小型トラックの動力伝達装置のリコールについて

平成 25年2月21日

リコール届出番号3107

平成25年2月21日、UDトラックス株式会社に車両を供給している日産自動車株式会社が下記のリコールを国土交通省に届出しました。

改善箇所説明図①

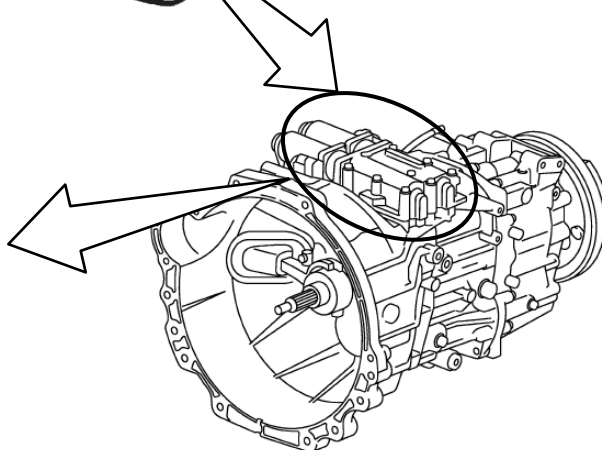
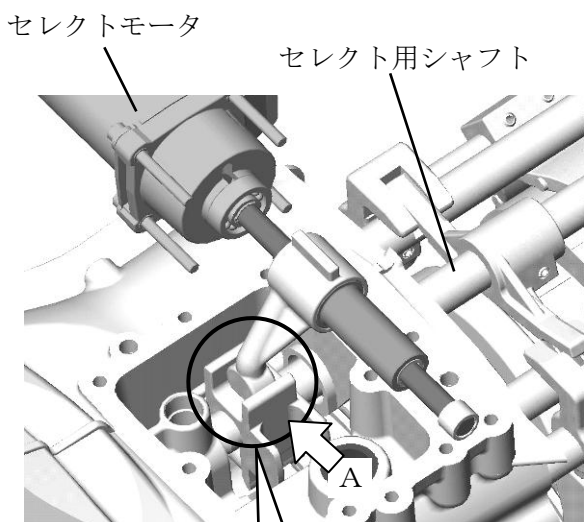
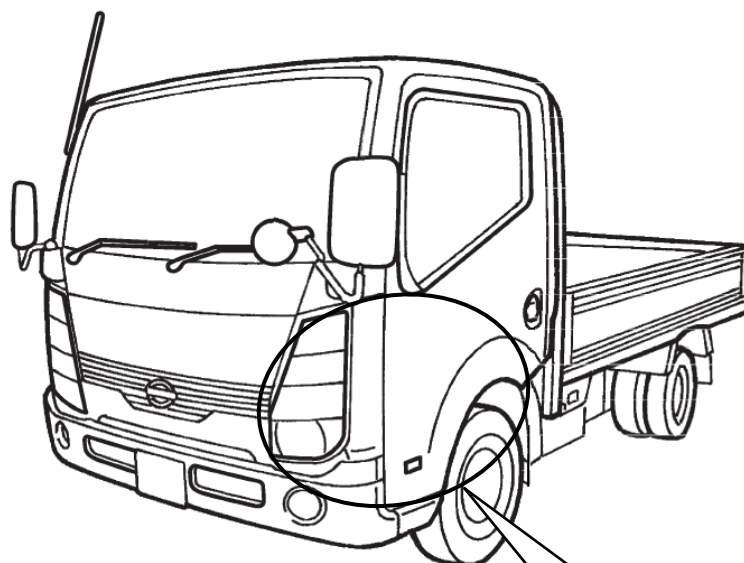
自動6速マニュアルモードトランスミッションにおいて、エンジンのオイルパンの形状が不適切なため、トランスミッションとの連結部から雨水等が浸入するものがあり、クラッチレバーの支点が錆びて固着し、クラッチが切れず、警告灯を点灯するとともに保護制御によりギヤを固定して、変速できなくなるおそれがある。

全車両、当該オイルパンを対策品と交換する。

改善箇所説明図②

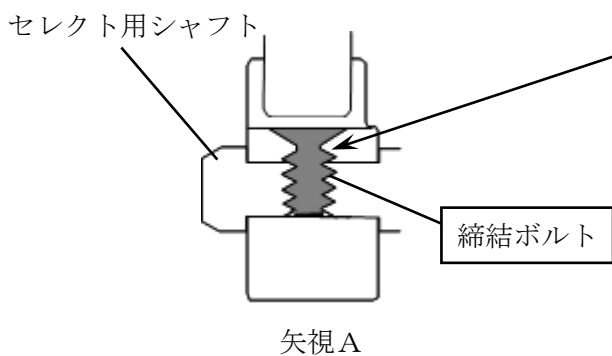
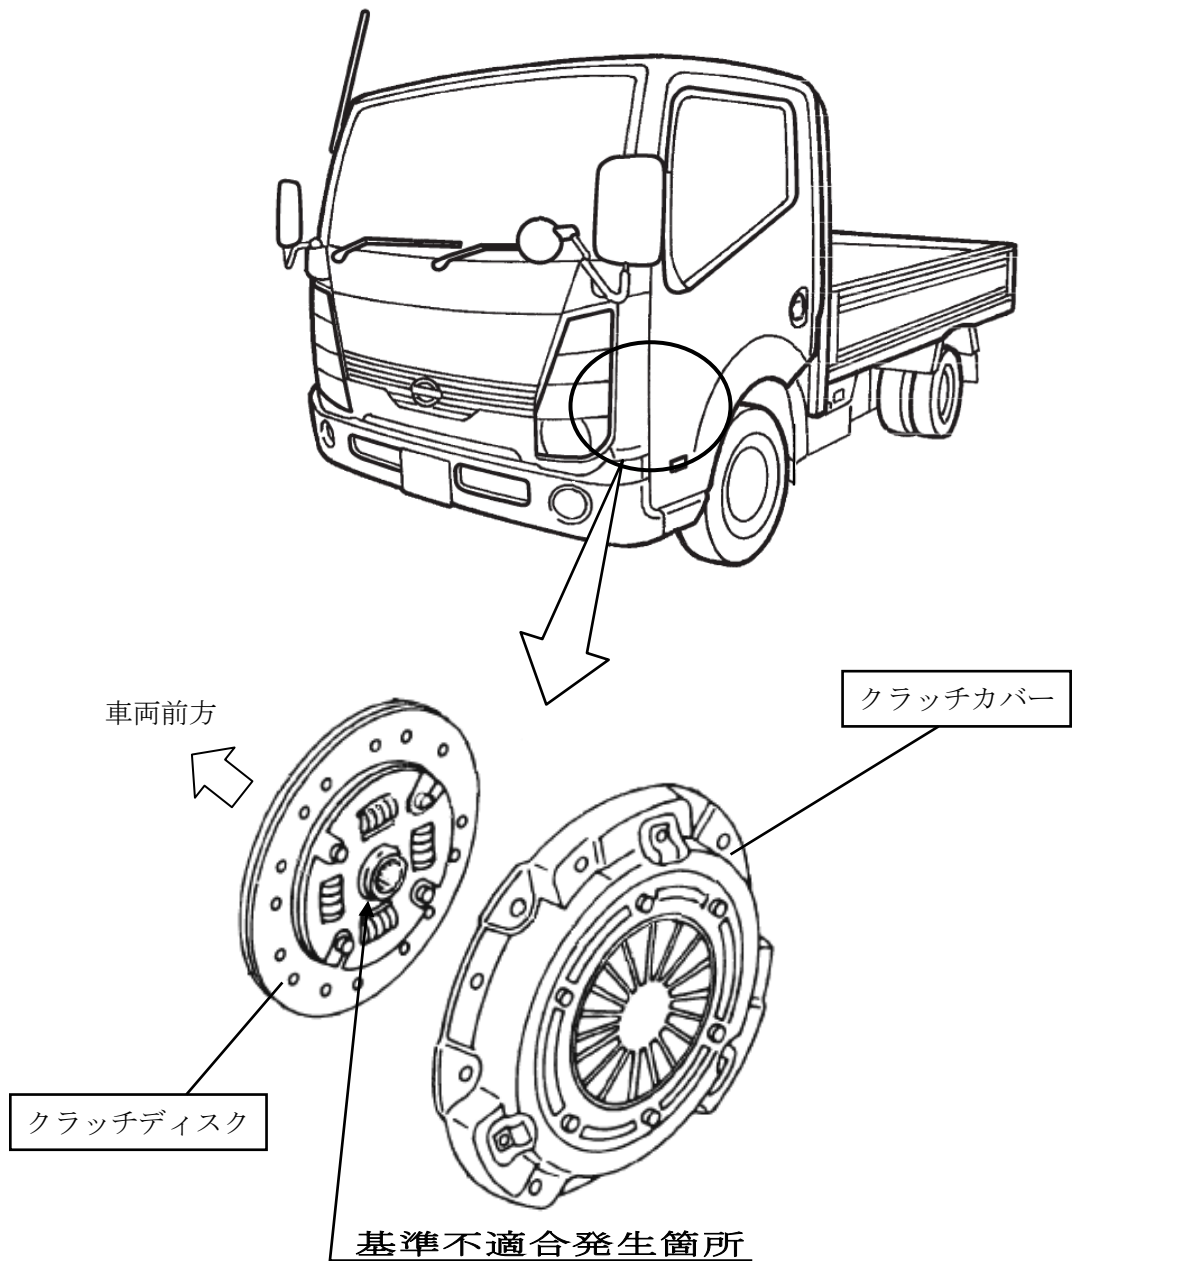
自動6速マニュアルモードトランスミッションにおいて、セレクト用シャフトとセレクトモータを連結する部品のボルト締付けが不適切なため、当該ボルトが緩んでガタが発生するものがあり、シフトコントロールユニットの指示とシフト位置にずれが生じるため、警告灯が点灯するとともに保護制御によりギヤを固定して、変速できなくなるおそれがある。

全車両、トランスミッションの製造番号を確認し、対象の場合、当該締結ボルトを対策品と交換し、適切な締付トルクで締め付ける。

改善箇所説明図③

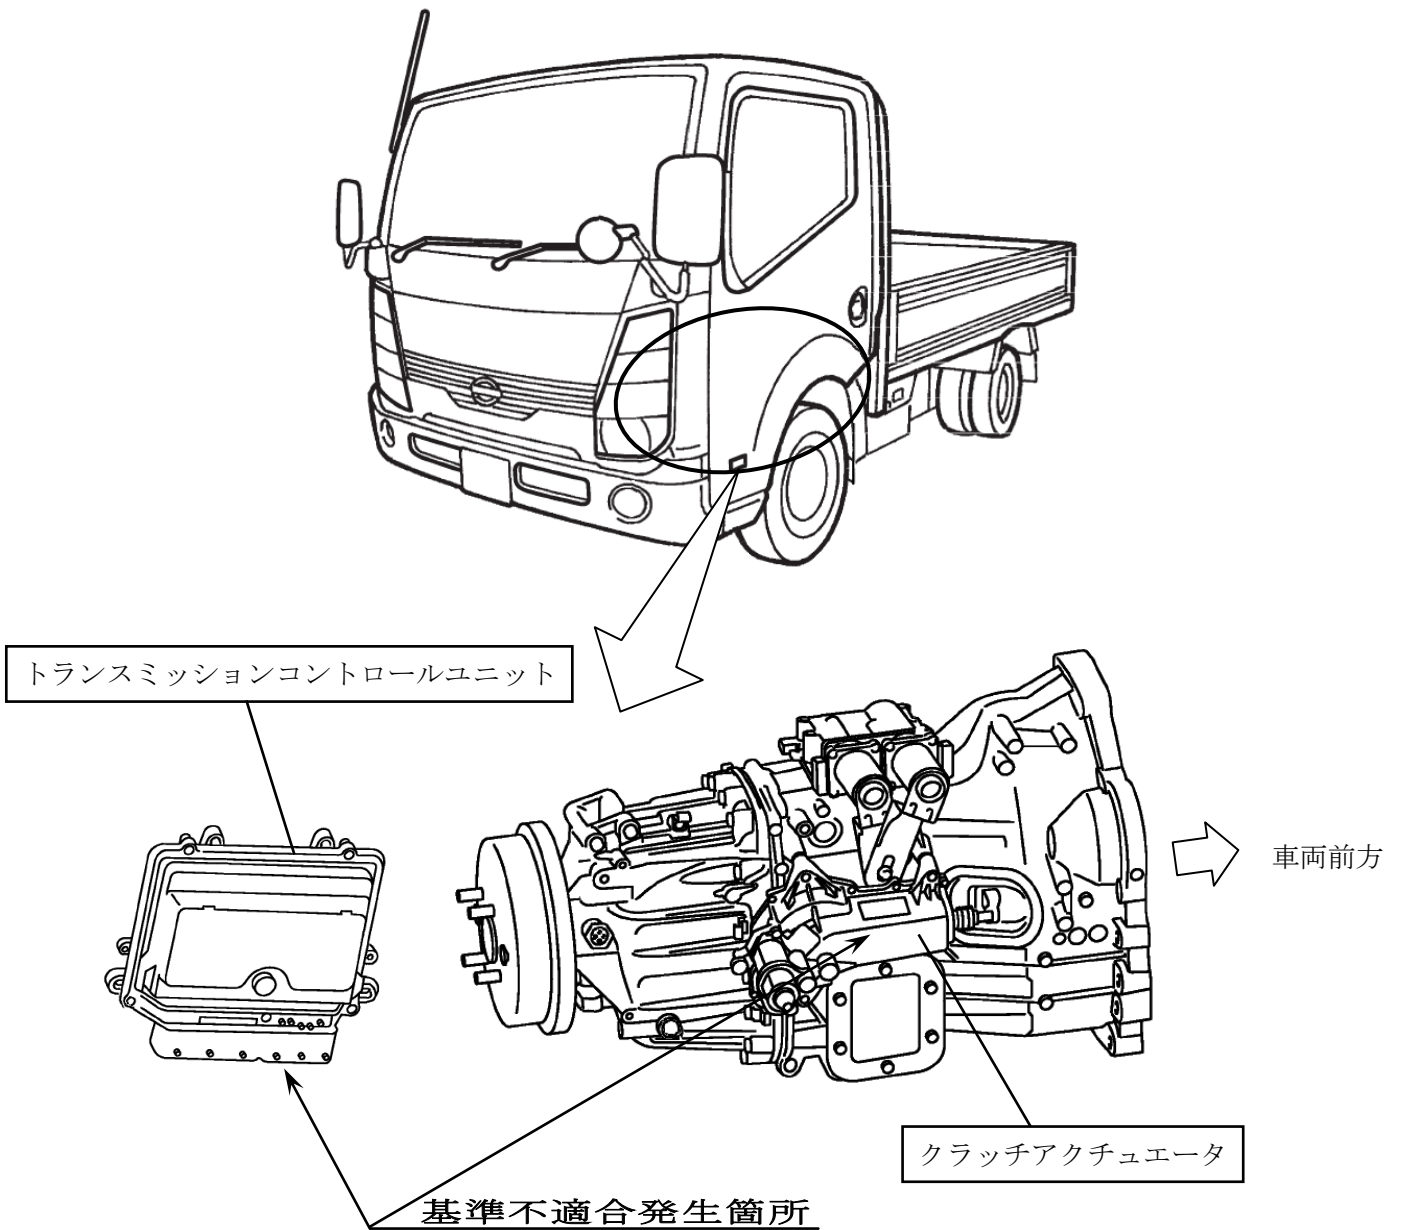
自動6速マニュアルモードトランスミッションにおいて、クラッチディスクのブッシュの強度が不足しているため、クラッチ操作の繰り返しにより当該ブッシュが破損し、破損片がクラッチカバーとクラッチディスク間に噛みこんでクラッチが切れなくなることがあり、警告灯が点灯するとともに保護制御によりギヤを固定して、変速できなくなるおそれがある。

全車両、当該クラッチディスクを対策品と交換するとともに、クラッチカバーを新品と交換する。
